改善箇所説明図

基準不適合発生箇所

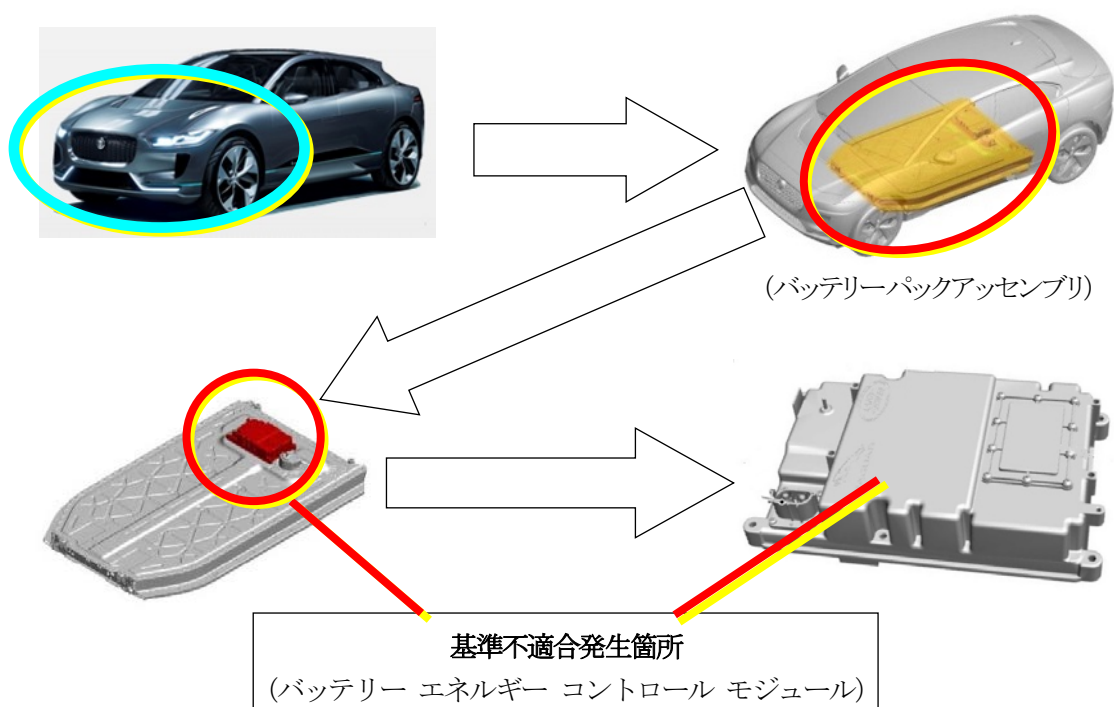
電動機の電源装置において、バッテリー エネルギー コントロール モジュールの制御プログラムが不適切なため、バッテリーパックアッセンブリの熱過負荷状態時に温度異常を監視できないことがある。そのため、警告灯が点灯し、最悪の場合、バッテリーパックアッセンブリ内のリチウムイオン電池より火災が発生するおそれがある。

全車両、バッテリー エネルギー コントロール モジュールの制御プログラムを書き換える。

なお、車両年式によって恒久対策用のソフトウェアの供給に時間を要する事から、①暫定対策用のソフトウェアに書き換え、準備が出来次第、②恒久対策用のソフトウェアに書き換える。

なお、改善のためのプログラムの書き換えは、下記のいずれかで行う：

- 1) 販売店に入庫して診断機により実施する。
- 2) 対象車両へ遠隔配信にて配信し、使用者自身でインストールしてもらう。

識別：作業完了車は、上記の作業方法により、以下のとおり識別する。

- 1) 助手席ドアのボディ側下部、ドアヒンジボルトに黒ペイントを塗布する。
- 2) 液晶モニターの設定画面で表示させることが出来るプログラムのバージョンが、4.0.0 以上であることにより識別する。
